**REGIONALNY DYREKTOR
OCHRONY ŚRODOWISKA
W GDAŃSKU**

RDOŚ-Gd-WOO.420.89.2024.AM.7.
zpo

D E C Y Z J A

- z dnia 23.12.2024 r. (uzupełnianego w dniach: 27.12.2024 r., 17.01.2025 r. oraz 21.01.2025 r.), złożonego przez Spółkę C-Wind Polska Sp. z o. o., działającą poprzez pełnomocnika Panią Magdalenę Kiejzik – Głowińską, EKO-Konsult Sp. z o. o., o zmianę decyzji o środowiskowych uwarunkowaniach znak: RDOŚ-Gd-WOO.420.50.2021.KSZ.AM.10 z dnia 16.09.2022 r., wydanej przez Regionalnego Dyrektora Ochrony Środowiska w Gdańsku dla przedsięwzięcia pn.: „**Morska Farma Wiatrowa BC-Wind**”;

Rysunek nr 1 – Planowana lokalizacja z rozmieszczeniem elektrowni wiatrowych z infrastrukturą towarzyszącą.

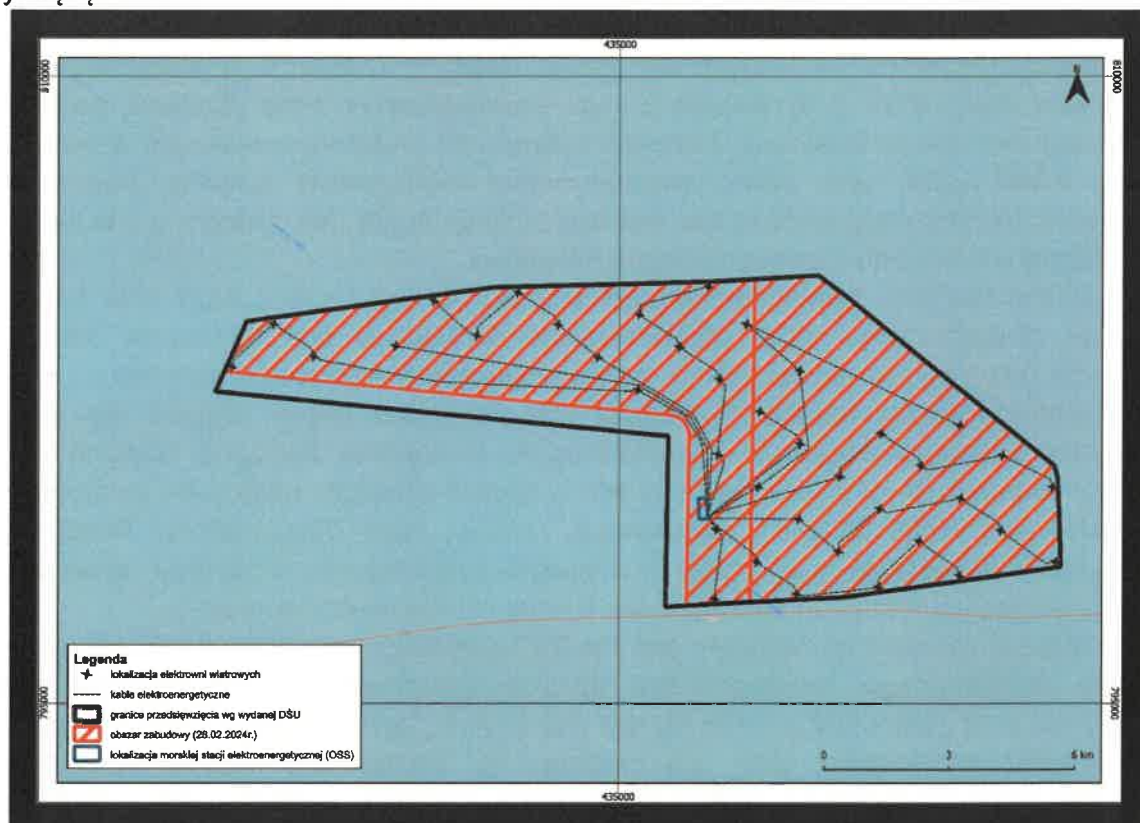
Planowane przedsięwzięcie polega na realizacji morskiej farmy wiatrowej MFW BC-Wind o łącznej mocy maksymalnej 500 MW zlokalizowanej na obszarach morskich Rzeczypospolitej Polskiej, w odległości około 22,6 km od brzegu morskiego. Obszar objęty decyzją środowiskową wynosi ok. 86,28 km², natomiast powierzchnia zabudowy to około 78,71 km². Zasadnicze założenia realizacji MFW BC-Wind, nie uległy zmianie, natomiast nastąpiło doprecyzowanie podstawowych parametrów wynikające z zaawansowaniem prac projektowych. Wykonane badania geotechniczne umożliwiły wstępne ustalenie lokalizacji elektrowni w obrębie obszaru MFW, w ślad za tym rozmieszczenie kabli wewnątrz farmy oraz zawężenie technologii fundamentowania. Wszystkie podstawowe parametry definiujące przedsięwzięcie zostały zawężone, w stosunku do parametrów wydanej decyzji środowiskowej, tj.:

- zmniejszenie liczby planowanych elektrowni wiatrowych z 41 do 39 sztuk (przy czym zrealizowane zostaną maksymalnie 34, reszta to lokalizacje zapasowe),
- zmniejszenie wysokości elektrowni wiatrowych z 330 m do 300 m,
- zmniejszenia średnicy rotora z dotychczasowych 280 m na 250 m,
- ograniczenie liczby morskich stacji elektroenergetycznych z dotychczasowych 2 do 1,
- skrócenie długości tras kablowych z 188 km do ok. 100 km,
- wskazanie preferowanego typu fundamentu – monopal (opcjonalnie kratownica dla stacji OSS i elektrowni (w sporadycznych przypadkach)).

Wariantem wybranym przez Inwestora do realizacji (WWR 2024) jest wariant oparty na modyfikacji wariantu zatwierdzonego DŚU, dostosowany do obecnego etapu projektowania MFW BC-Wind. Zmodyfikowane zostały: parametry turbin, ich liczba oraz ograniczone technologie fundamentowania. Wariant wybrany do realizacji zapewnia w maksymalnym stopniu realizację celu przedsięwzięcia, jakim jest produkcja energii elektrycznej, przy równoczesnej optymalizacji kosztów budowy. W wariantcie wybranym do realizacji planowane jest zastosowanie fundamentów typu monopali we wszystkich konstrukcjach wsporczych tj. pod elektrownie i stacje elektroenergetyczną. W przypadku braku możliwości technicznych instalacji tego typu fundamentów, przewidywane jest zastosowanie fundamentu typu kratownica (jacket), jednak może to dotyczyć niewielkiej liczby fundamentów. Ustalono lokalizacje 39 elektrowni wiatrowych oraz jednej stacji OSS i wynikające z tego rozmieszczenie kabli. Badania geotechniczne przeprowadzono dla 46 lokalizacji, z których wybrano 39 lokalizacji ocenionych w Raporcie jako wariant WWR 2024, przy czym prawdopodobnie zrealizowane zostaną maksymalnie 34 elektrownie. W toku projektowania lub realizacji zmianie mogą ulec niektóre (nieliczne) spośród 39 lokalizacji w granicach obecnego obszaru zabudowy.

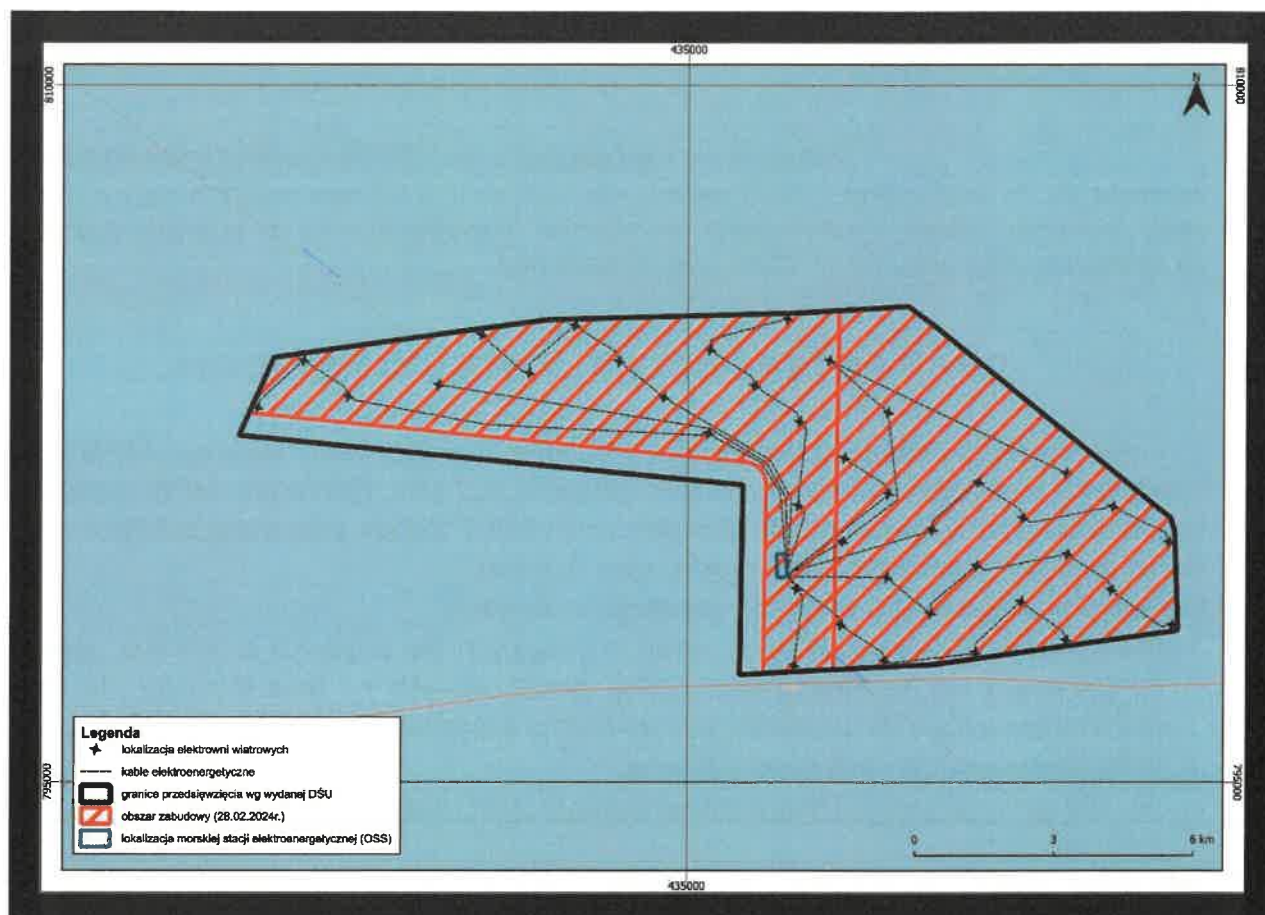
Zaplanowaną lokalizację zespołu analizowanych 39 elektrowni wiatrowych w obrębie MFW BC-Wind wraz z lokalizacją tras kablowych przedstawia rysunek poniżej:
